Mission régionale d'autorité environnementale

**Avis en date du 6 septembre 2018
de la Mission régionale d'autorité environnementale d'Île-de-France
sur le projet d'entrepôt de la société CIBEX à Meaux (77)**

Résumé de l'avis

Illustration n°7 : corridors de la sous-trame herbacée pour la commune de Meaux (source : SRCE Ile-de-France)

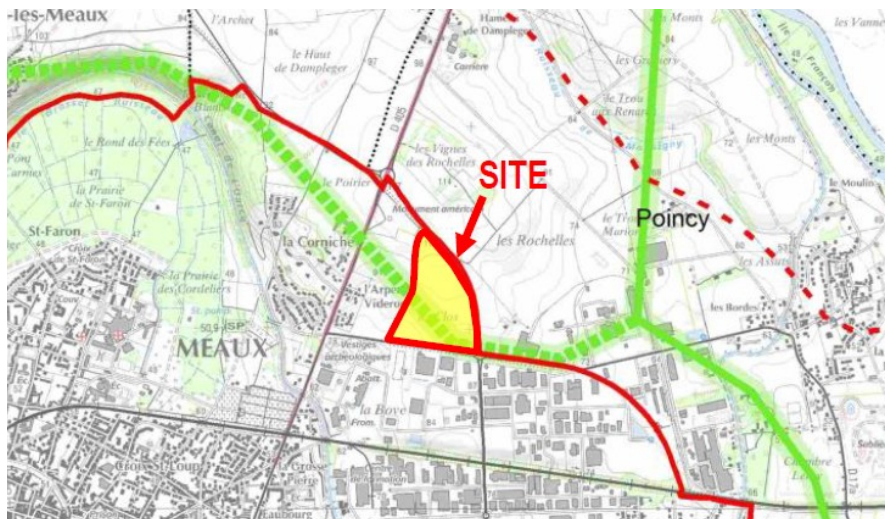
De plus, le site intercepte un corridor à fonctionnalité réduite des prairies, friches et dépendances vertes identifié au schéma régional de cohérence écologique (SRCE).

- **de préciser l'impact de la suppression de certains cheminements établis par la trame verte et bleue identifiés au schéma régional de cohérence écologique ;**

- **de mieux justifier de l'opportunité géographique d'implanter le site dans la ZAC de l'Arpent Videron au regard des impacts du projet sur l'environnement.**

Illustration n°8 : insertion paysagère du projet (source : étude d'impact p.100)

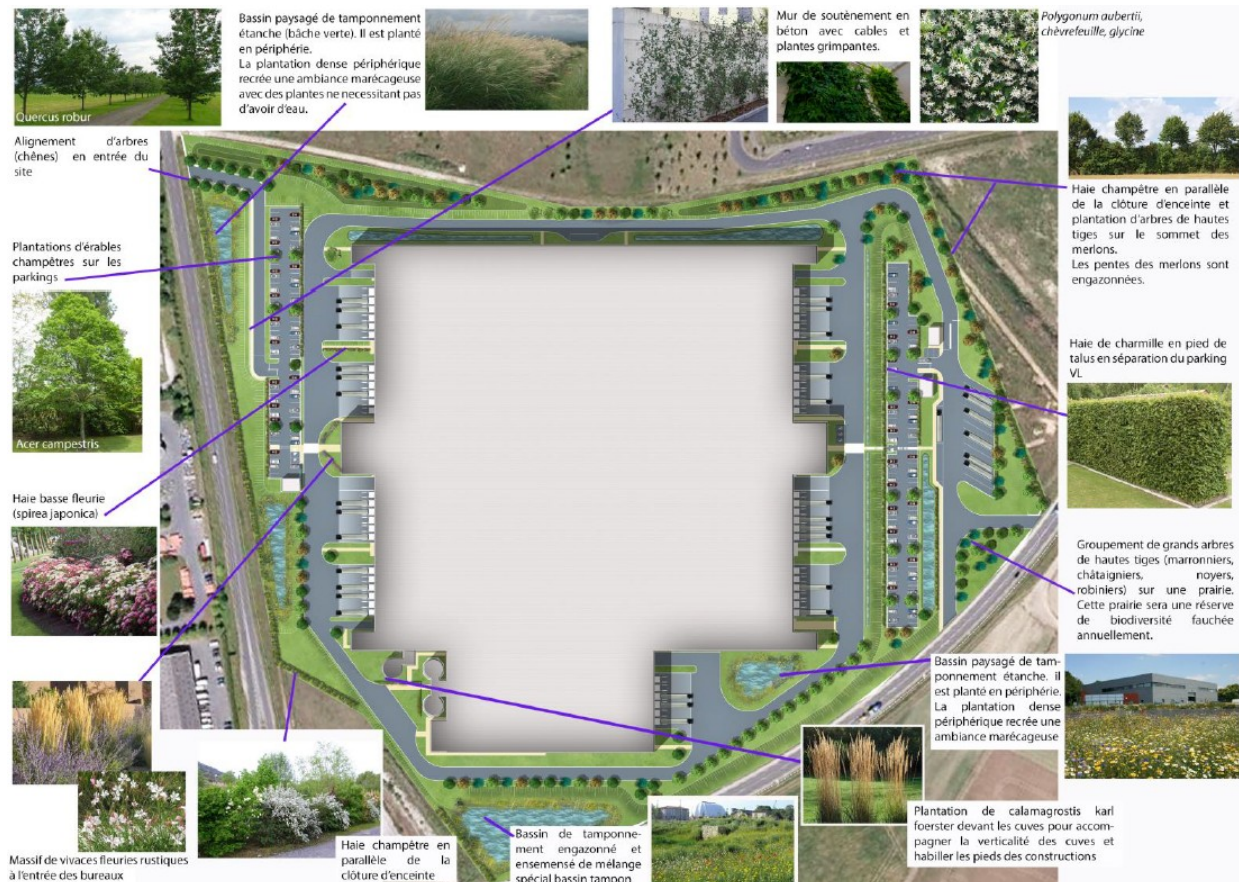
La MRAe recommande d'indiquer les caractéristiques des écrans végétaux qui seront mis en place entre l'immeuble du projet et celui du musée de la Grande Guerre suite aux prescriptions de l'architecte des bâtiments de France (ABF) et de préciser comment ces écrans seront pris en compte dans les mesures d'aménagement.
